Enquête publique

Portant sur le projet de Déclaration de projet emportant mise en compatibilité
du PLUi de la Communauté de communes du Pays de Niederbronn-les-Bains

Commissaire enquêteur Alexandre GARDEA Enquête publique E26000047/67

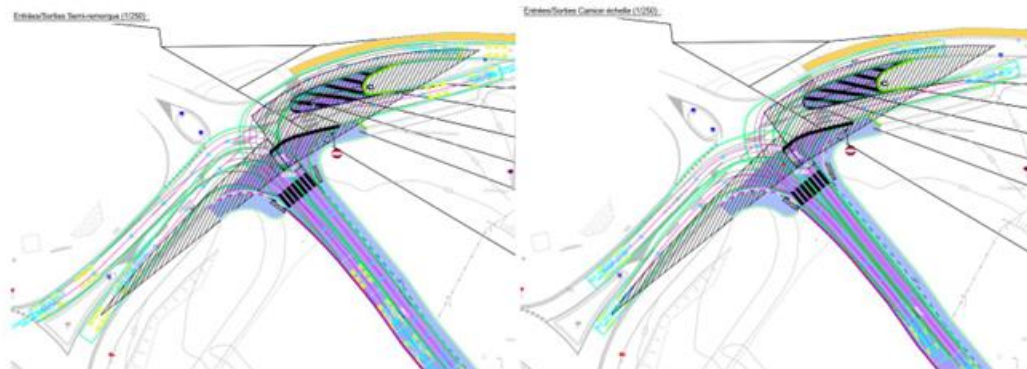
Compte tenu de la qualité esthétique du paysage, il est certain qu'une grande attention est nécessaire pour la maintenir. Néanmoins ce souci est relativisé par le fait qu'il existe déjà sur le site le bâtiment de la Gendarmerie. Le questionnement est celui de l'accès et la sortie des véhicules (en particulier pour la grande échelle), le rond-point et la rue d'Oberbronn n'étant pas dimensionnés en l'état. Le terre-plein central avec la rangée de ceps de vignes réduit encore la surface disponible. Le plan d'architecte montre la configuration précise sans commentaires. Pouvez-vous en préciser la teneur avec le projet d'aménagement de la voirie ?

Dans le cadre de la création du nouvel accès à la Rue d'Oberbronn pour desservir la zone d'équipements intercommunaux, les vérifications et adaptations suivantes sont réalisées :

- Vérification des girations des semi-remorques et des véhicules de secours, afin de s'assurer de la possibilité d'entrer et de sortir de la zone sans empiètement incompatible avec les usages de la voirie existante ;

- Adaptation de l'îlot central existant sur la Rue d'Oberbronn. Celui-ci a été réduit et remplacé par un marquage de type zébra au droit de l'accès afin de permettre les manœuvres des véhicules dimensionnants, conformément aux simulations de giration réalisées ;
- Vérification des conditions de visibilité au niveau du carrefour, avec contrôle des triangles de visibilité en cohérence avec la vitesse réglementaire sur la Route d'Oberbronn ;
- Création d'un passage piéton à l'entrée de la zone d'équipements afin d'assurer la continuité des cheminements piétons et de sécuriser les traversées au niveau du nouvel accès.

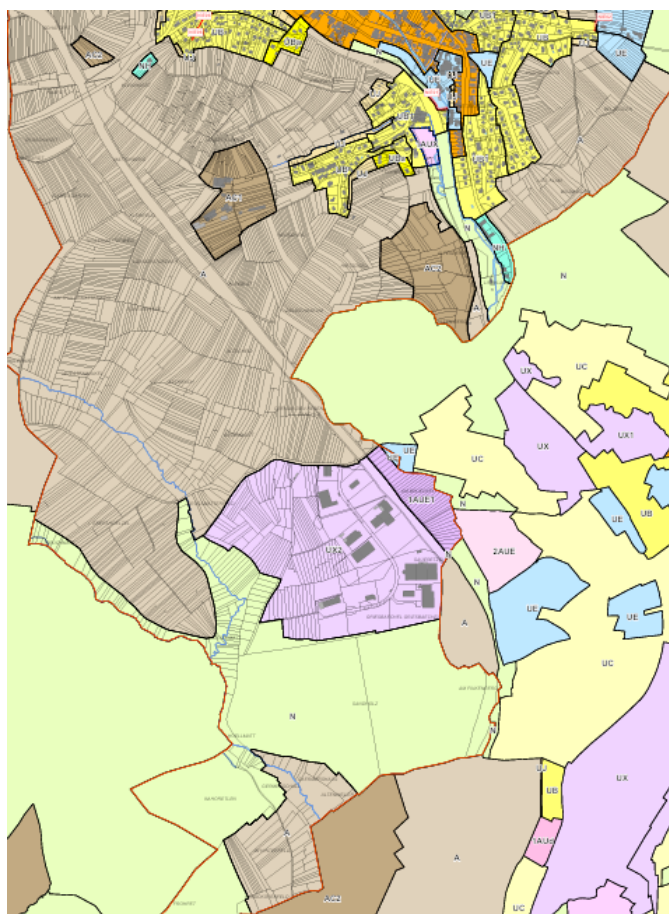
"Les couleurs des équipements (clôtures, coffret...) devraient être de couleur gris neutre, il s'agit d'éviter les teintes saturées vertes ou autres."
Proposition de référentiel RAL :

Couleurs à définir dans le cadre du PC
